Commune de Bussy-sur-Moudon

# **REVISION DU PLAN D'AFFECTATION COMMUNAL**

## **ADDENDA AU RAPPORT EXPLICATIF SELON ART. 47 OAT**

Rapport n° 1655-RA-03b

Les figures 1 et 2 présentent les différences entre les deux plans d'affectation.

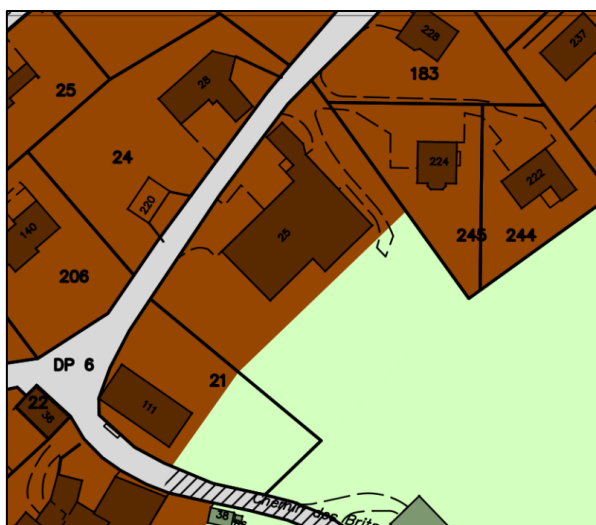
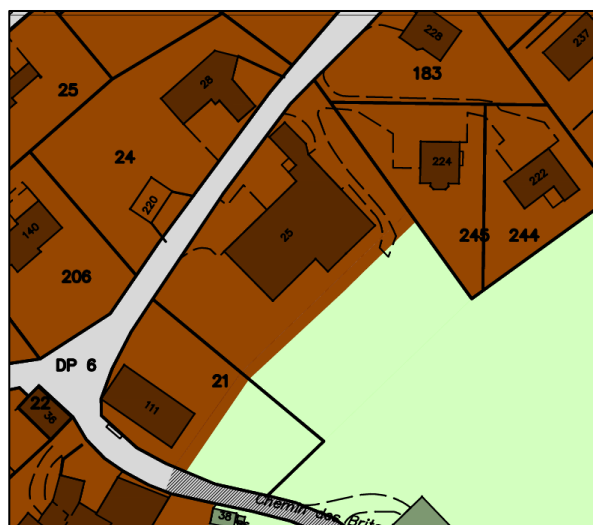
La révision du PACom prévoyait le déclassement en zone agricole 16 LAT de la partie sud-est de la parcelle n° 28, jusqu'à une distance de 3 m à la façade du bâtiment.

Toutefois, dans le cas présent, le déclassement mis à l'enquête relèguerait un mur historique dit "pont de grange" en zone agricole. Or, ce mur fait partie du bâti traditionnel du bâtiment recensé (note 4). De plus, l'accès existant en véhicules à l'arrière du bâtiment serait hors de la zone à bâtir.

Ainsi, en raison des aménagements susmentionnés déjà présents sur la parcelle, une distance de 6 m entre la façade sud-est du bâtiment et la limite de l'affectation de la zone à bâtir sera maintenue. Cette distance proportionnelle et raisonnable permet de préserver les aménagements existants ainsi que leur usage.

Cette limite est prolongée tout le long de la parcelle, jusqu'à la parcelle n° 21. La zone en question possède en effet déjà un usage de jardin/zone de jeux, et l'utilisation de la terrasse en dalles s'étend quelques mètres en direction du sud. Cette façade au sud est par ailleurs la seule qui profite d'une exposition ensoleillée ; les divers aménagements (terrasse, jardin, espace potager et paysager) s'y concentrent donc naturellement.

Cette modification ajoute environ 154 m<sup>2</sup> de zone à bâtir, mais ne change pas les droits à bâtir, ces derniers étant déjà nuls sur cette parcelle avant la révision du PACom.

Les figures 5 et 6 présentent les différences entre les deux plans d'affectation.

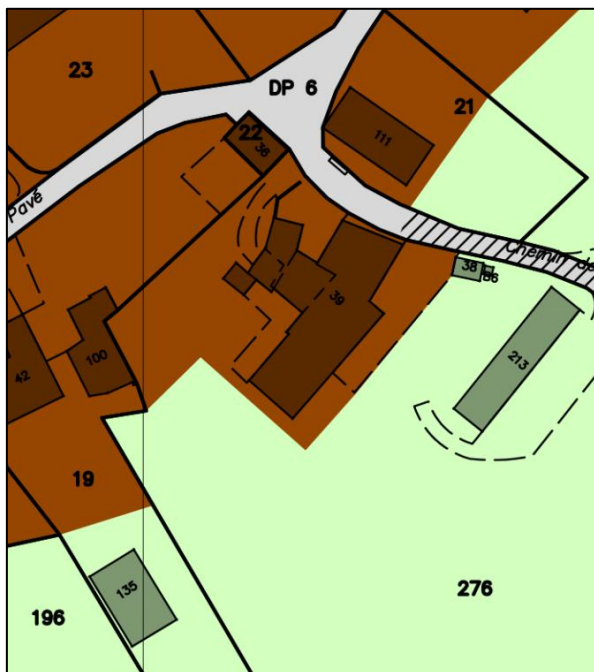
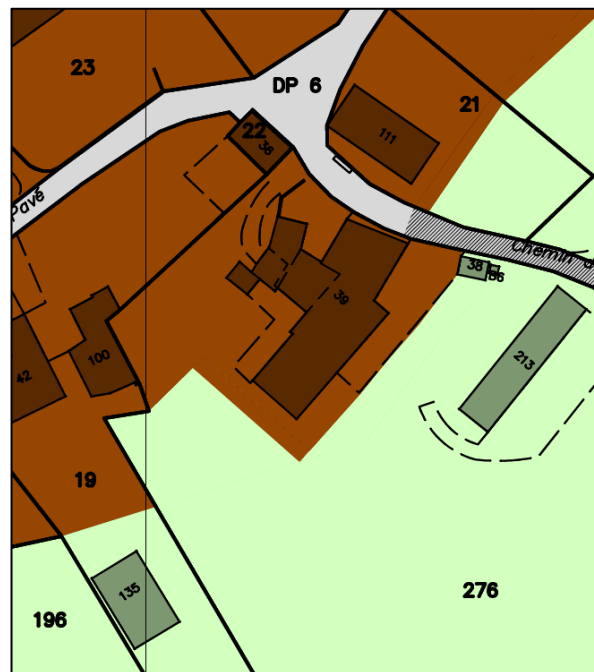
La révision du PAdom prévoyait également le déclassement en zone agricole 16 LAT d'une partie de la parcelle n° 276. Toutefois, dans un esprit d'égalité de traitement entre les propriétaires, une distance de 6 m entre la façade sud-ouest et la limite de l'affectation de la zone à bâtir sera maintenue, afin de ne pas empêcher la potentielle réalisation d'aménagements extérieurs aux abords de la façade.

Par ailleurs, le déclassement proposé dans la révision du PAdom avait été naturellement raccordé sur un muret existant dans le secteur sud-est, définissant la bordure de la zone d'accès revêtue. La limite est très subtilement corrigée afin d'assurer une distance de 6 m à la

façade. Cette modification n'est pas significative puisque cela correspond à un gain de zone centrale sur une distance de seulement 30 cm environ.

Ces modifications ajoutent environ 84 m<sup>2</sup> de zone à bâtir. A noter que cette parcelle avait déjà épuisé ses droits à bâtir avant la révision du PACom.

Les figures 9 et 10 présentent les différences entre les deux plans d'affectation.

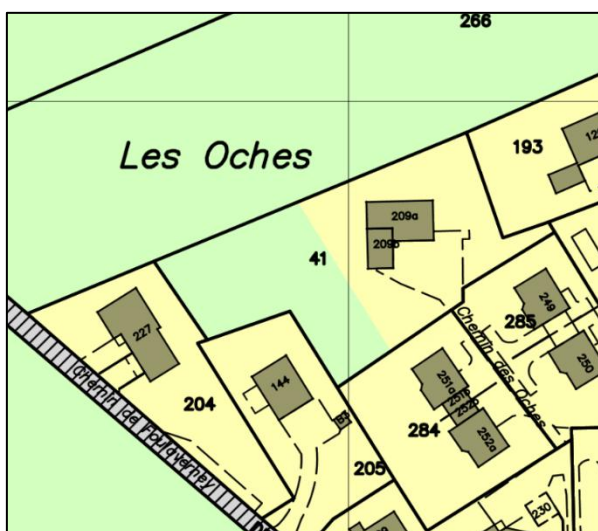
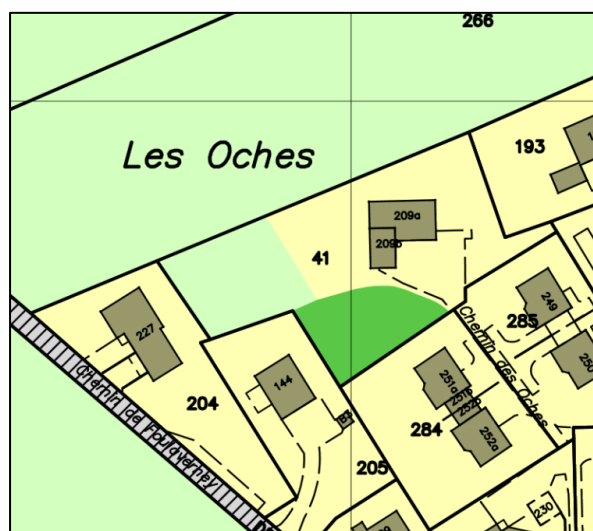
La parcelle n° 41 a fait l'objet d'un déclassé partiel en zone agricole 16 LAT, lors de la révision du PACom. Toutefois, la surface aux abords de la façade ouest du bâtiment existant a fait l'objet de modifications topographiques pour accueillir des aménagements extérieurs (terrasse, etc.).

La limite de la zone d'habitation de très faible densité est donc précisée en fonction des usages de la parcelle, tout en maintenant globalement la surface constructible prévue dans le dossier d'enquête. Une emprise de 193 m<sup>2</sup>, initialement déclassée, est rendue à la zone d'habitation de très faible densité dans la continuité ouest de la maison.

Afin de compenser en grande partie cette surface restituée à la zone à bâtir, une emprise de 165 m<sup>2</sup> de zone d'habitation de très faible densité 15 LAT sera transformée en zone de verdure 15 LAT dans la partie sud de la parcelle. En plus de cela, une emprise supplémentaire de 271 m<sup>2</sup>, initialement déclassée en zone agricole 16 LAT, est affectée en zone de verdure 15 LAT.

La surface finalement déclassée en zone agricole sera donc de 564 m<sup>2</sup> (au lieu de 1028 m<sup>2</sup> prévu) et la surface transformée en zone de verdure 15 LAT sera de 436 m<sup>2</sup> (271 + 165 m<sup>2</sup> ; au lieu de 0 m<sup>2</sup> prévu). Ainsi, la surface totale "déclassée" sera de 1'000 m<sup>2</sup> au lieu de 1'028 m<sup>2</sup>, correspondant aux usages de la parcelle. Cette modification ajoute donc 28 m<sup>2</sup> de zone d'habitation, soit environ 7 m<sup>2</sup> de surface brute de plancher en potentiel de densification ou en équivalent de 0.05 habitant supplémentaire.

**REVISION DES AFFECTATIONS  
VILLAGE**

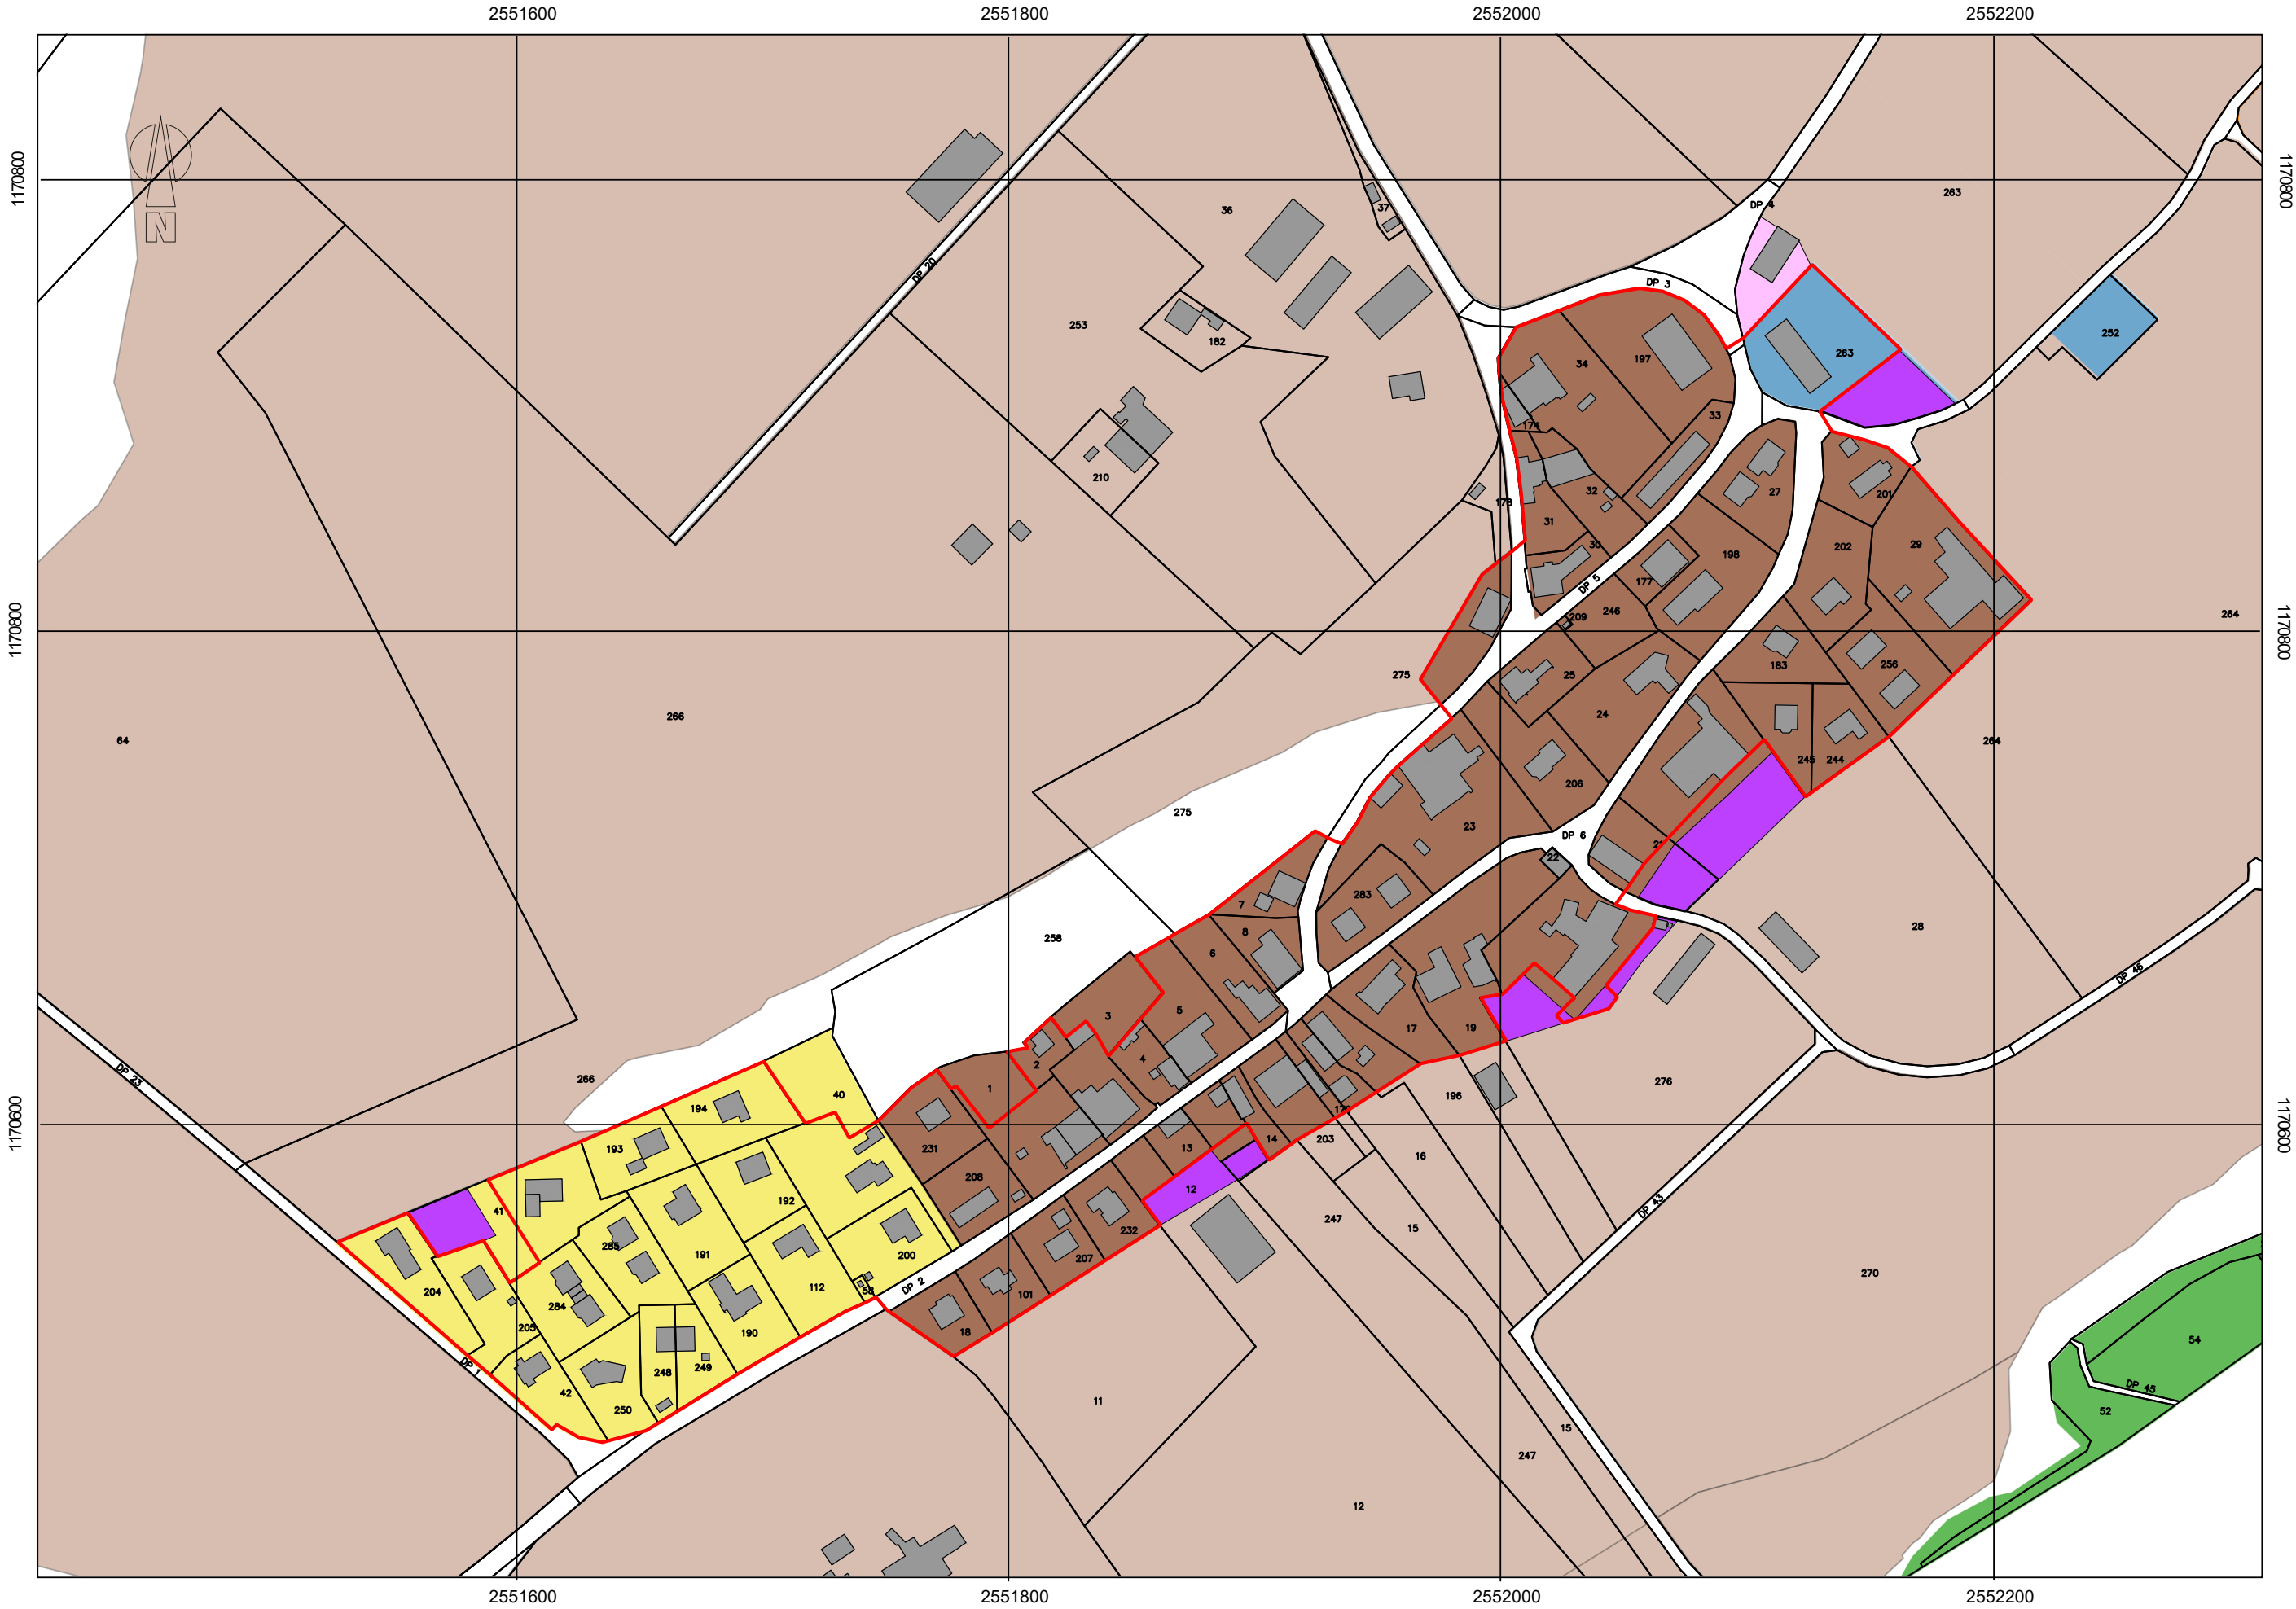
Les modifications des affectations sur les parcelles n° 21, 28, 276, 12 et 41 engendrent des corrections dans les chapitres 5.3.1, 5.8, 6.2, 7 et dans les annexes n°s 1655-4 et 1655-7 du rapport explicatif selon l'art. 47 OAT (voir en annexe).

PARCELLE N° 28

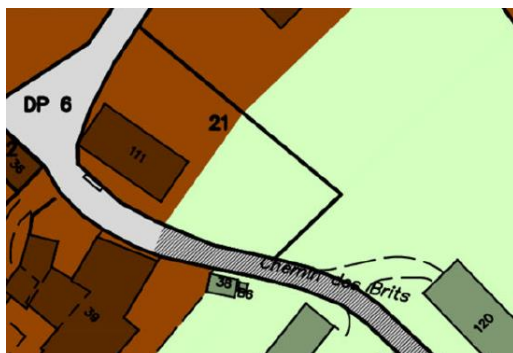
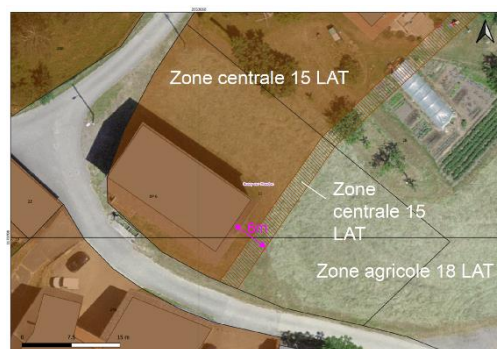
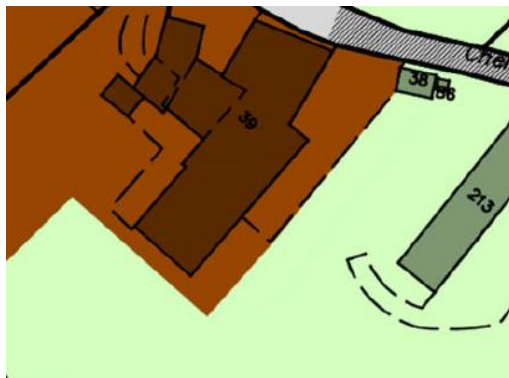
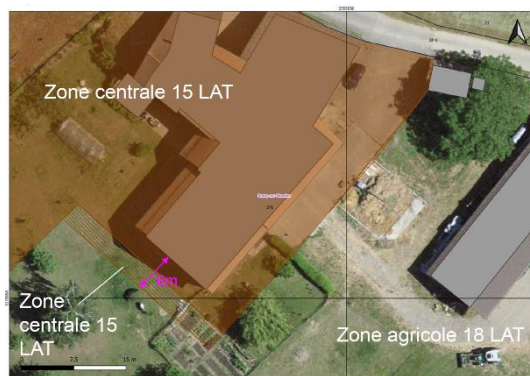
Nous admettons l'extension de la zone centrale 15 LAT proposée par rapport à l'examen préalable (soit, une réduction de la surface dézonée sur cette parcelle), pour que la limite de celle-ci s'établisse à au moins 6 m. de la limite sud-est du bâtiment ECA 25. Le terrain faisant l'objet de cette extension de la zone centrale 15 LAT peut être considéré dans le territoire urbanisé (TU) avec, en particulier, l'accès motorisé le long du côté nord-est du bâtiment et les aménagements en lien avec le jardin du côté sud-est du bâtiment, notamment un mur historique (qui se trouvait en zone agricole 16 LAT selon le plan mis à l'enquête publique). De plus, cette extension de la zone centrale 15 LAT n'octroie aucune réserve en habitants, les droits à bâtir ayant été totalement réalisés.

PARCELLE N° 12

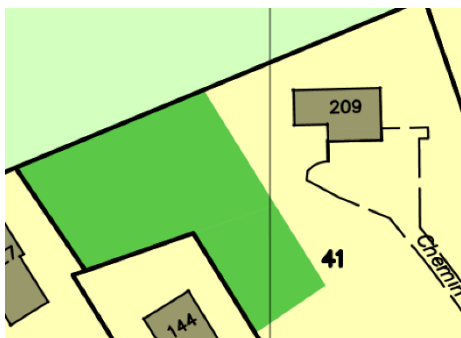
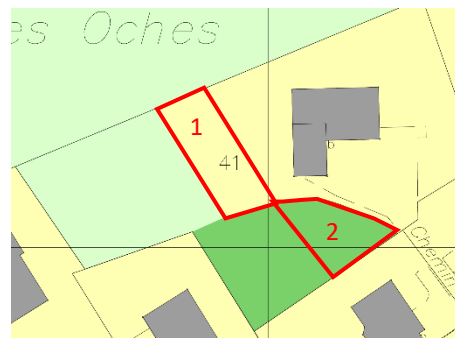
La Commune propose de maintenir une surface de 122 m<sup>2</sup> au sud-est de la parcelle en zone à bâtir (voir secteur affecté en zone centrale 15 LAT délimité en rouge sur l'image de droite ci-dessus).

Ce secteur est clairement situé hors du territoire urbanisé (TU), ayant les caractéristiques d'une surface rurale. Considérant de plus qu'un surdimensionnement en zone à bâtir d'habitation et mixte est toujours présent, ce maintien de zone à bâtir ne peut être admis. Il doit ainsi être affecté en zone agricole 16 LAT.
